Bewertung der Arbeit 1010 – engere Wahl

Städtebaulicher Wettbewerb Hans-Böckler-Allee Hannover

Lageplan Maßstab 1:500

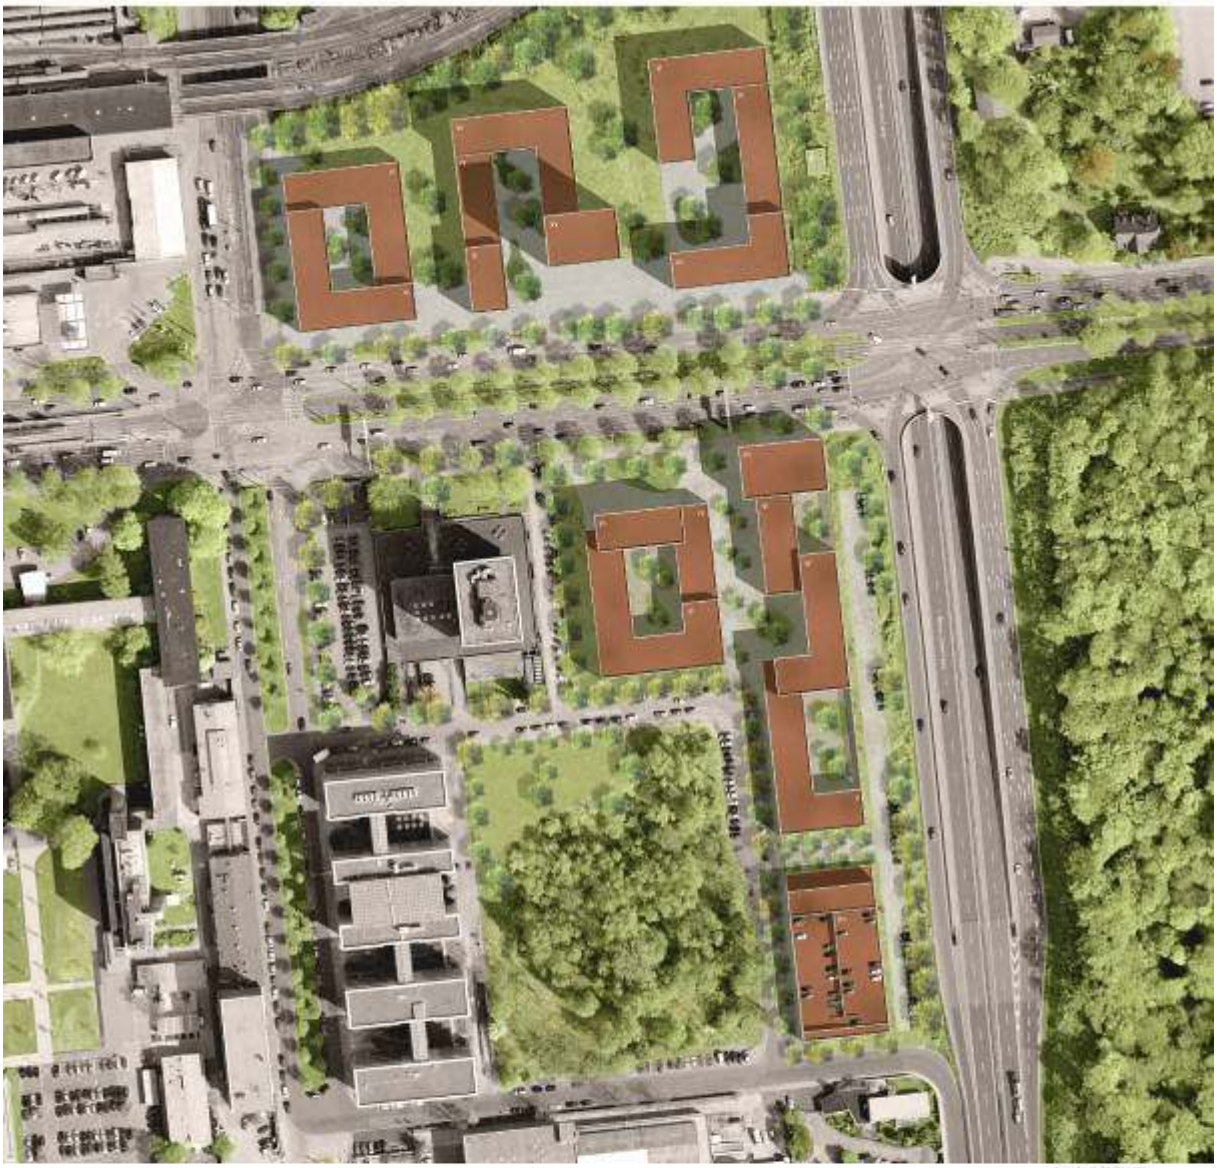
Der Beitrag bietet insgesamt eine komplexe und skulpturale Struktur an, die die beiden Teilflächen in einen guten Zusammenhang bringt. Das Hochhaus auf der nördlichen Teilfläche ist richtig positioniert und gut proportioniert, es erhält sein eigenes Vorfeld und tritt in eine gute Korrespondenz zum CTHTower auf der Südseite der Hans-Böckler-Allee. Die zurückgesetzte Lage des Hochhauses und die Plastizität der Baukomplexe vermeiden insgesamt eine starke Grenzziehung zwischen der äußeren und inneren Stadt und vermitteln eher zwischen diesen unterschiedlich geprägten Bereichen.

Die Baukörperkonfiguration zeigt sich insbesondere zum Schnellweg gut gegliedert und bietet von Außen wie aus dem Inneren ansprechende Perspektiven und Ansichten. Die Materialität der Fassaden nimmt die Prägungen des Ortes auf und bezieht auch wohltuend ambitioniert das Parkhaus in das Konzept am Ende des Komplexes ein.

Die Erschließung der Baukörper auf der Teilfläche A – aufgereiht an der Röpkestraße und raumbildend an der Hans-Böckler-Allee – ist in der vorgeschlagenen Form gut machbar; schwieriger stellt sie sich für die Baukörper auf Baufläche B – insbesondere bei Teilnutzungen dar.

Sowohl auf Teilfläche A als auch auf Teilfläche B ist die Entwicklung eines Projektes in Abschnitten gut darstellbar.

Teilweise ist die Eingangssituation in die einzelnen Gebäudeteile unklar und müsste großzügiger werden. Beinahe verspielt und beliebig und nicht plausibel nachvollziehbar ist die Höhenausbildung der einzelnen Gebäudeabschnitte auf Teilfläche A entlang des Schnellweges, wenngleich die Plastizität an sich für die Länge des Gebäudekomplexes wohltuend ist.

Die Höhenstaffelungen führen teilweise auch zu funktionalen Einschränkungen und zu einer nur mäßigen Flächeneffizienz.

Der Entwurf weist durchaus freiraumplanerische Qualitäten auf. Insbesondere die Abfolge der Freiräume im Nordquartier lässt eine hohe Raum- und Gestaltqualität erwarten. Im südlichen Quartier ist dies jedoch nicht der Fall: die lang gezogenen schmalen Plätze und Höfe, die zudem durch Mauern vom Schnellweg geschützt werden müssen, überzeugen nicht.
